Impianto Agrivoltaico “Fattoria Solare della Zebra”

Autorizzazione Unica Art. 9 del D.Lgs 190/2024 – Esito Conferenza dei Servizi Asincrona: Riscontro alle Richieste di Integrazioni

Doc. No. 077_REN160_Integrazioni AU Esito CdS – Dicembre 2025

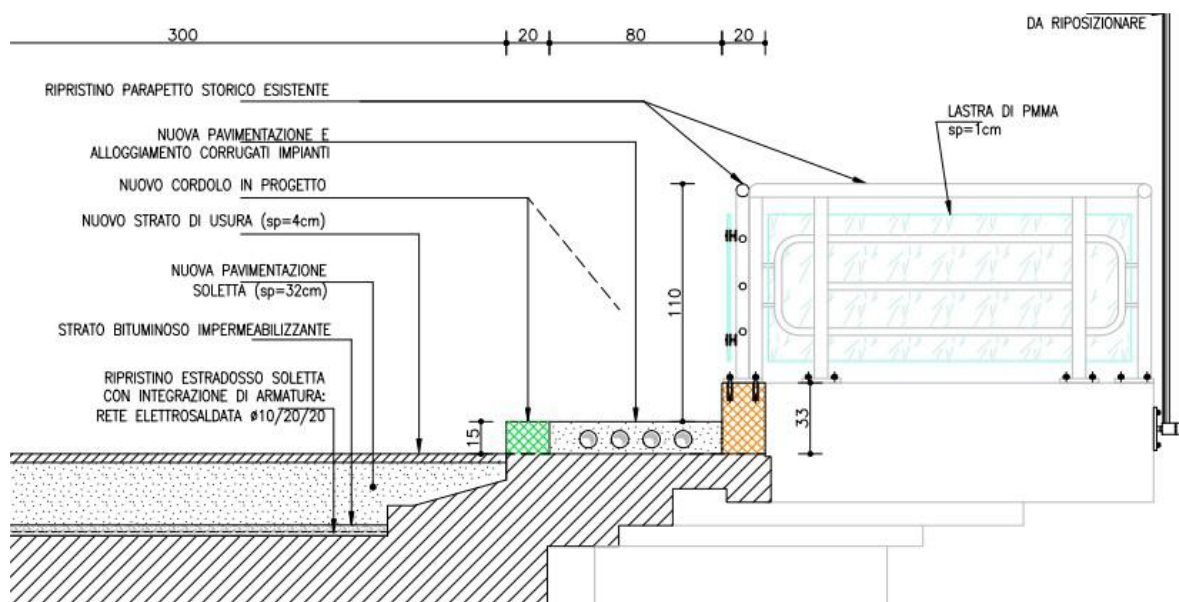
L'elaborato grafico n. 069 relativo all'attraversamento del T. Orba, nella sezione "Stato di progetto", **non chiarisce la reale possibilità di staffarsi all'impalcato del ponte senza occupare anche parzialmente la sezione utile di deflusso della piena nella sezione sottesa dal manufatto.**

Visto quanto riportato nella stessa tavola ovvero che "In merito a tale attraversamento si evidenzia che la Provincia di Alessandria, in data 18/12/2024, ha pubblicato una procedura di appalto (riferimento G00896) relativa ai "lavori di ripristino strutturale del ponte sul torrente Stura al km 21+800 della SP 155 e sul torrente Orba al km 30+400 della SP 185 in comune di Ovada". Tale progetto prevede, tra gli altri interventi, la posa di una serie di tubi corrugati

disponibili per il passaggio di sottoservizi (Qualora quindi l'intervento fosse concluso e vi fossero corrugati disponibili, e-distribuzione (che costruirà e gestirà l'impianto di rete) in fase di cantierizzazione potrà utilizzare la predisposizione all'attraversamento di sottoservizi oggi in via di realizzazione.” e considerato che ad oggi il ponte sul T. Orba, dopo un periodo di chiusura, è stato riaperto presupponendo che i lavori relativi al piano viabile ed ai marciapiedi siano stati ultimati e che pertanto potrebbero esserci corrugati disponibili al passaggio del cavidotto (vedasi stralcio sotto riportato sezione di progetto Provincia di Alessandria relativa alla ristrutturazione del ponte sul T. Orba), **tale elaborato (069) potrebbe essere ritenuto esaustivo, ma con le modifiche recepite le condizioni sotto riportate.**
